改善箇所説明図

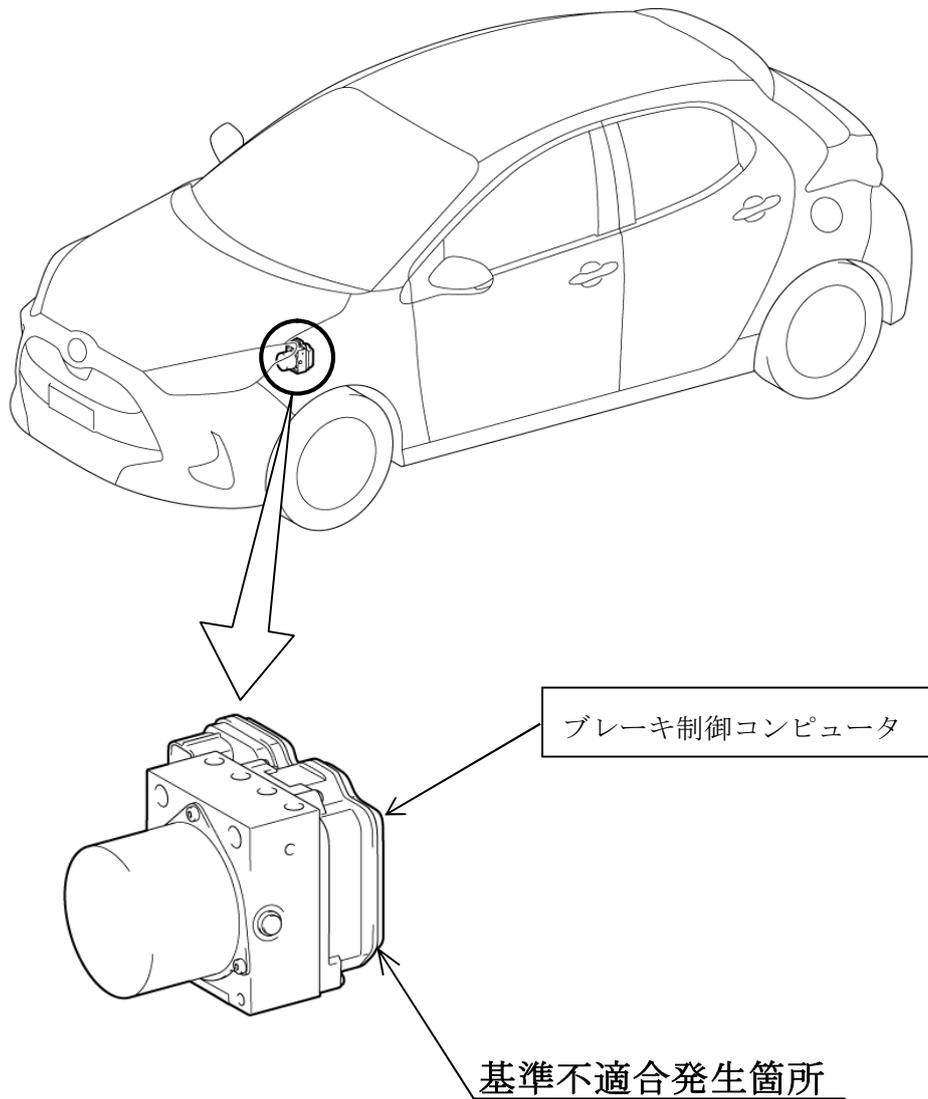
車両安定制御機能（ビークル・スタビリティ・コントロールシステム：VSC）において、制御プログラムが不適切なため、停車中のアイドリング時の振動を二輪駆動車用スピードセンサが車速と誤検出して、異常判定することがある。そのため、警告灯が点灯し、VSC等が作動しなくなるおそれがある。

全車両、ブレーキ制御コンピュータの異常判定プログラムを対策仕様に修正する。

識別：改善済車両には車台番号打刻の末尾の上に黄色ペイントを塗布する。
